QUESITI 3

Procedura di selezione per l'affidamento di uno spazio commerciale in Area Schengen del T1 dell'Aeroporto di Milano Malpensa per lo svolgimento dell'attività, non in esclusiva, di somministrazione di prodotti da forno con farcitura a richiesta del cliente, a titolo esemplificativo "Piadineria, Toasteria, Panineria, Focacceria"

Di seguito una immagine che evidenzia la posizione del magazzino e del locale contatori di riferimento.

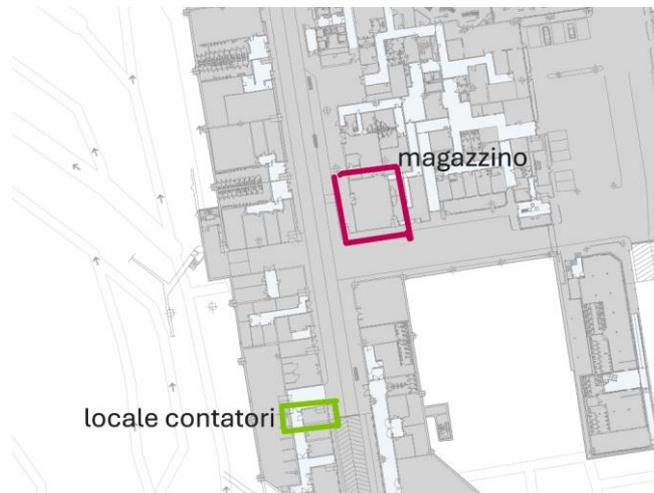
19. Si richiedono chiarimenti circa il posizionamento dei contatori.

Risposta 19. Attualmente il negozio è collegato al locale denominato "LOCALE CONTATORI SUD-TRIFASE".

Oggi il negozio è collegato sotto un contatore ENEL trifase con potenza stima di 16kW. Il contatore esistente è collegato al negozio tramite cavo 5G25 mmq (da verificare). Il negozio, inoltre, risulta essere dotato di bobina di sgancio
